From: "5.1,2,e"
Sent: Mon, 9 Oct 2023 15:37:46 +0200
To: "5.1,2,e" <5.1,2,e@amsterdam.nl>
Subject: RE: den texstraat 5.1,2,e

3. Dakkapel wijkt nog steeds af van de vergunning

foto uit rapportage d.d. 22 juni 2023

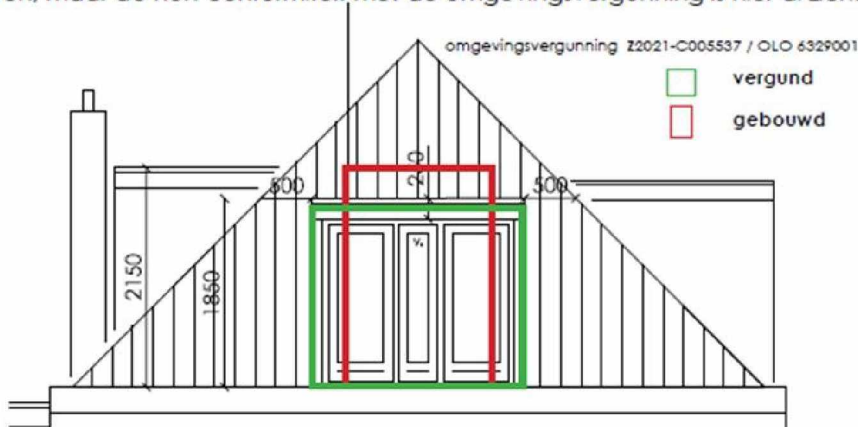
in de Rapportage van bevindingen d.d. 22 juni 2023 die ik pas op 12 september 2023 heb ontvangen wordt beweerd dat de dakkapel achter conform de verleende vergunning met kenmerk Z2021-C005537 / OLO 6329001 is aangepast. Een blik op de foto is voldoende om te zien dat deze bewering onjuist is.

De aangepaste dakkapel is duidelijk hoger en smaller dan de vergunde dakkapel. Ik heb in de afgelopen week geen mogelijkheid gehad om de afmetingen terplaatse te controleren, maar de non-conformiteit met de omgevingsvergunning is hier al zichtbaar.

Gemeente Amsterdam mag, natuurlijk, de vergunning wijzigen naar andere vorm en afmetingen. Dit is tot heden niet gebeurd. Inmiddels hebben wij ook in de praktijk gezien dat zelfs na meerdere gedoogpogingen van Bouwtoezicht en Handhaving, toch een dwangsom komt wanneer de non-conformiteit met de vergunning later opgemerkt wordt. Er kan van mij niet verlangd worden om een dergelijk risico voor de VvE en mijzelf te accepteren. Ik verzoek gemeente Amsterdam om conform de vergunning te handhaven.
